Notat med behandling af indkomne bemærkninger til Lokalplan 484, Kommuneplantillæg 30 og Tillæg 7 til Spildevandsplanen

Der har været gennemført en offentlig høring i perioden 20. juni 2022 til 15. august 2022 af forslag til Tillæg 30 til Kommuneplan 2021-2033 og forslag til Lokalplan 484 for et område til erhvervsformål samt af det tilhørende Tillæg 7 til Spildevandsplan 2019-2027 og den samlede miljørapport for disse planer.

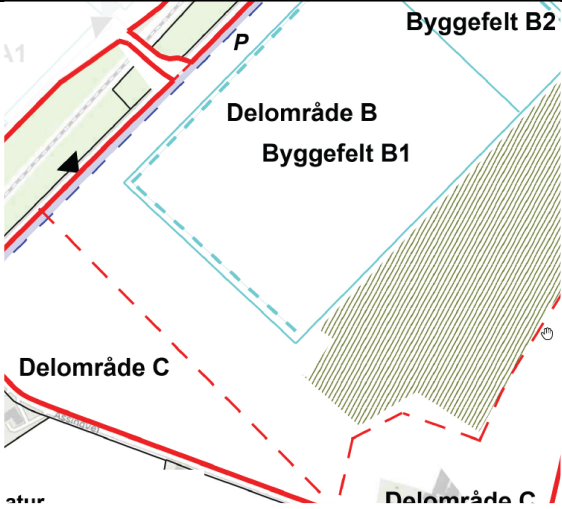
Nr.	Afsender af bemærkning	Bemærkningernes indhold (oplistet som punkt a, b, c osv. for hver bemærkning)	Svar på indkomne bemærkninger
		<p>det udpegede større sammenhængende landskabsområde.</p> <p>8c: Forslag til mere beplantning</p> <p>Den fremlagte plans tilsidesættelse af skovbyggelinjens bestemmelser og hensynet til det større sammenhængende landskabsområde vil i nogen grad kunne kompenseres ved fastlæggelse af brede og tætte beplantninger af højt voksende træer og buske langs delområde A's nordlige afgrænsning ovenfor bækdalen (bredde mindst 10 m og afstand til bækken mindst 25 m) og langs delområde B's nordøstlige (bredde mindst 10 m), sydlige/sydøstlige (bredde mindst 50 m) og sydvestlige afgrænsning (mindst 50 m på og langs den planlagte støjvold i delområde C).</p> <p>Den i planforslaget anførte afstand til bækken i delområde A er for lille. Bredden af beplantning langs delområde B's sydlige afgrænsning er for smal, idet det er vigtigt at der skabes et skovmiljø med et skovbryn ud til åbne land. Tilsvarende bør delområde C beplantes så der dannes et skovmiljø med skovbryn ud mod Assingvej, dog under</p>	<p><i>"Undtagelsesbestemmelsen i § 17, stk. 3 (husrækkereglen)</i></p> <p><i>På arealer, der er omfattet af skovbyggelinjen, hvor der findes væsentlig, lovlig bebyggelse, gælder forbuddet mod bebyggelse kun mellem skoven og den væsentlige, lovlige bebyggelse, jf. § 17, stk. 3.</i></p> <p><i>Bestemmelsen finder anvendelse alle steder, hvor der på strækninger ligger væsentlig, lovlig bebyggelse inden for linjen, uanset hvornår bebyggelsen er opført. Det er en forudsætning, at der er tale om eksisterende lovlig bebyggelse eksempelvis ved, at der er meddelt dispensation til bebyggelsen.</i></p> <p><i>Bestemmelsen medfører, at der i sådanne områder vil være en reduceret beskyttelseszone, således at denne er mindre end 300 m og kun omfatter området mellem skoven og husrækken. Dog vil selve skovbyggelinjen på 300 m stadig være til stede.</i></p> <p><i>I områder, hvor bestemmelsen finder anvendelse, vil ny bebyggelse, der opføres uden for den reducerede beskyttelseszone, ikke kræve reduktion af eller dispensation fra skovbyggelinjen. Dette gælder således også for ubebyggede områder, der ligger "bagved" et bygget område, der ligger mellem skoven og det ubebyggede område."</i></p> <p>Ad. 8b:</p>

Nr.	Afsender af bemærkning	Bemærkningernes indhold (oplistet som punkt a, b, c osv. for hver bemærkning)	Svar på indkomne bemærkninger
		<p>hensyntagen til kirkezonernes fredningsbestemmelser.</p> <p>8d: Udløb til Pårup Bæk</p> <p>Det henstilles herudover, at det tydeligere fremgår af planerne for erhvervsområdet, at der ikke må afledes vand til Pårup Bæk, som på nogen måde kan forringe vandkvaliteten eller være til hinder for at opnå god økologisk tilstand i bækken, og der fastlægges krav til de nødvendige foranstaltninger. Det foreslås derfor, at tilstanden i bækken undersøges nærmere nu og følges nøje i de kommende år.</p> <p>Hvis det ønskes deltager DN gerne i en drøftelse af overstående bemærkninger.</p>	<p>Med planforslaget gives ikke mulighed for yderligere oplag end allerede eksisterende indenfor delområde A. I miljørapportens bilag 5 Landskabsvurdering, er der i afsnit 3.2 redegjort for, hvorfor plangrundlaget ikke vurderes at medføre en påvirkningen af udpegningen større sammenhængende landskaber.</p> <p>Ad. 8c:</p> <p>Lokalplanen ændrer ikke ved anvendelsen af arealet i delområde A ned mod Pårup Bæk. Der er i forbindelse med miljøvurderingen af plangrundlaget vurderet på den landskabelige påvirkning af en realisering af plangrundlaget, herunder den grønne byrand om Trolldhede, se bilag 5, afsnit 4 og 5. Herunder er der netop for at sikre oplevelsen af kirken i landskabet og kigget fra kirken mod nordøst fastsat bestemmelser i lokalplanen, der sikrer forskel på beplantningen særligt i delområde B, se lokalplanens § 7. Der er derfor med planlægningen foretaget en afvejning mellem at sikre en forsæt grøn byrand om Trolldhede og hensynet til oplevelsen af kirken i landskabet. Se i øvrigt svar til 8a, hvad angår skovbyggelinjen.</p> <p>Ad. 8d:</p> <p>Af lokalplanens redegørelse (afsnit om EU-naturbeskyttelsesområder) fremgår det, at vandet skal renses inden udløb til Pårup Bæk. Det samme gør sig gældende i redegørelsens afsnit om regnvandshåndtering ny fabrik. Endelig fremgår det af lokalplanens § 9.1 at regnvand skal renses inden afledning til Pårup Bæk. Dertil kommer, at afledning af vand til Pårup Bæk reguleres via en udledningstilladelse. I</p>

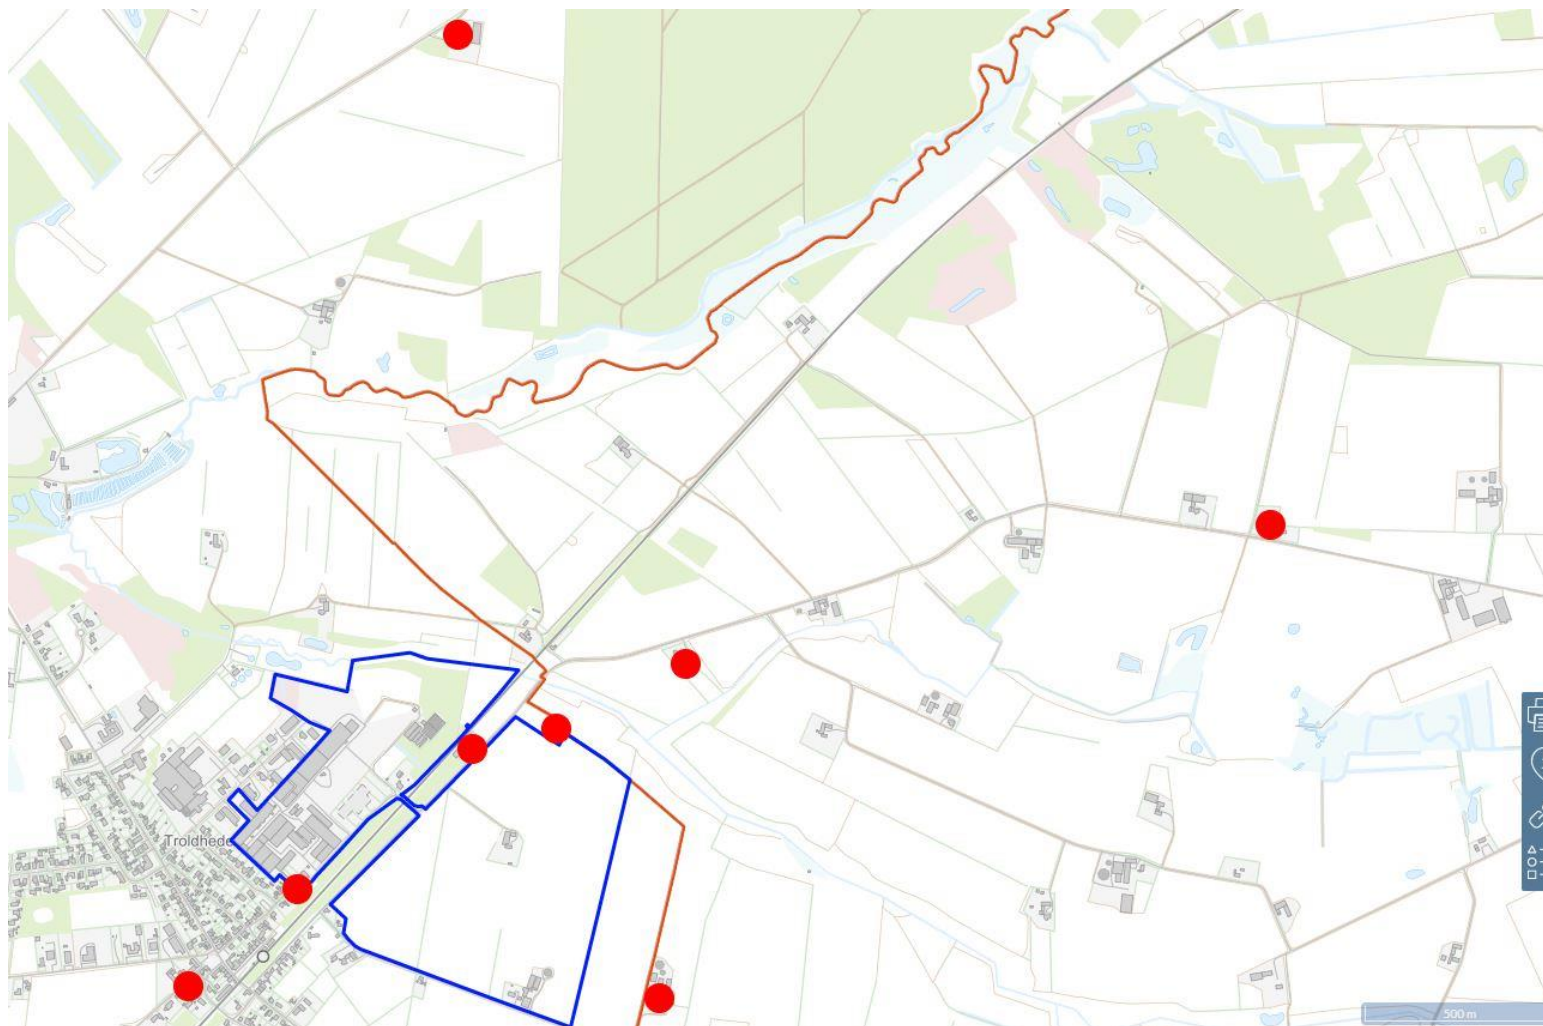
Nr.	Afsender af bemærkning	Bemærkningernes indhold (oplistet som punkt a, b, c osv. for hver bemærkning)	Svar på indkomne bemærkninger
		<p>rigtig positiv udvikling for kommunen og området generelt.</p> <p>Det må dog forventes, at den øgede beskæftigelse og produktion vil medføre en øget belastning af infrastrukturen i form af hjem-arbejde trafik og tung trafik. I forvejen er der eksempelvis allerede en betydelig tung trafik på Paarupvej, hvor vi bor, på et vejsystem, der efter min mening slet ikke er egnet til dette. Denne potentielle øget trafik kan være kommunekrydsende således, at selvom vi bor i Herning kommune, vil vi blive påvirket af den evt. yderlig belastning.</p> <p>Jeg går ud fra, at konsekvenserne har været kortlagt af kommunen. Det kunne være rart at kende konklusionerne, samt at få en beskrivelse af, hvad kommunen har pålagt Troldekt mht. at minimere evt. gener i form af støj mv.</p>	<p>I den forbindelse skal der gøres opmærksom på, at lokalplanen alene kan regulere forhold inden for lokalplanområdet. Dette er afgrænset til det sydlige vejskel for Kirkegade og mod nord til skellet mod ejendommen Kirkegade 24. I lokalplanen udlægges areal til vejudvidelse og sti langs Kirkegade. Realiseringen af dette sker ikke via lokalplanen men forudsætter godkendelse af et vejprojekt og midler til realisering af dette. Derfor er det for nuværende ikke afklaret endeligt, om Kirkegade udvides og hvordan dette i så fald vil ske. Det samme gælder stiforbindelsen. Se i øvrigt svar på bemærkning 10g.</p> <p>Ringkøbing-Skjern Kommune anerkender dog, at Kirkegade ikke har en stand, der svarer til trafikens stand og størrelse, hvorfor der er fremsendt input til budgetforhandlingen omkring midler til sideudvidelse af Kirkegade. Midlerne er blevet prioriteret på budgetkonferencen i august. Budgettet bliver endeligt vedtaget i oktober 2022.</p> <p>Det er Herning Kommune, der er vejmyndighed på Paarupvej. Ringkøbing-Skjern Kommune har derfor i miljørapporten anbefalet Herning Kommune at overveje en sideudvidelse af Paarupvej. Se i øvrigt svar på bemærkning 4a, 12b og 13d.</p> <p>Hvad angår støj fra trafikken, gøres opmærksom på, at der ikke er nogen vejledende støjgrænser for trafikstøj, men at der alene er en vejledende grænse for trafikstøj i forbindelse med planlægning for nye boliger. Dog skal der tages hensyn til støjen, når man bl.a. planlægger større trafikale omlægninger, hvor de vejledende støjgrænser kan benyttes som vurderingskriterier. Ringkøbing-Skjern Kommune vurderer ikke, at der er tale om en større trafikale omlægning, idet hovedparten af lastbiltrafikken til den nye fabrik forventes at komme fra nord ad Paarupvej, som</p>

Nr.	Afsender af bemærkning	Bemærkningernes indhold (oplistet som punkt a, b, c osv. for hver bemærkning)	Svar på indkomne bemærkninger
			den eksisterende fabrik. Se i øvrigt miljørapportens side 20 og bilag 3. Derudover henledes opmærksomheden på svar 4a og 6b. Miljørapporten har været i offentlig høring sammen med planforslagene.
15	Østergade 22, 6920 Videbæk	<p>15a: Indkørsel ved Østergade</p> <p>Der blev på møde den 9. august i Troldhede talt om at Troldtekt gerne på sigt ville have personale indkørsel fra vej ind til nr. 33-35 og ikke som nu ved hovedindgang 37.</p> <p>Der er en grusvej i dag. Vil meget gerne at hvis det skulle kunne komme på tale at:</p> <ol style="list-style-type: none"> 1. Vejen asfalteres, som den er nu vil al støv mm lige ryge over i min have – hus. Måske også at parkeringspladsen asfalteres. 2. At der måske kommer en hastigheds nedsættelse på Østergade til 40 km. <p>15b: Beplantning</p> <p>Meget gerne opfordrer til at der plantes træer og buske, der hvor 33-35 var. Så det kunne tage lidt af den støj vi får fra den kant. Der var en mærkbar forøgelse af støj da træer på 35 blev fældet.</p>	<p>Ad. 15a:</p> <p>Ifølge kortbilag 3a giver lokalplanen mulighed for indkørsel til Troldtekt´ fabrik ved Østergade, hvad angår personbiler ved adressen Østergade 33-35. Som det fremgår af svar på bemærkning 9d præciseres redegørelsens tekst omkring vejadgang under lokalplanens indhold.</p> <p>Ifølge lokalplanens § 8.1 skal interne veje og parkeringsarealer befæstet med fast belægning. Bestemmelsen lyder:</p> <p style="text-align: center;"><i>”Interne veje, parkeringspladser samt manøvre og vendearealer indenfor byggefelterne samt parkering til personbiler uden for byggefelterne skal etableres med fast belægning.”</i></p> <p>Lokalplanen regulerer alene arealanvendelsen indenfor lokalplanens areal. Derfor kan hastigheden ikke reguleres i en lokalplan og slet ikke udenfor lokalplanens område. Regulering af hastigheden sker via færdselsloven. Det er kommunen som vejmyndighed, der kan foreslå en regulering af hastigheden, hvilket skal godkendes af politiet. Forslaget om hastighedsnedsættelse videregives til kommunens Vejanlæg.</p> <p>Alt efter størrelse af parkeringsarealet vil der i forbindelse med tilslutningstilladelsen for den enkelte fabrik blive stillet krav om etablering af enten</p>
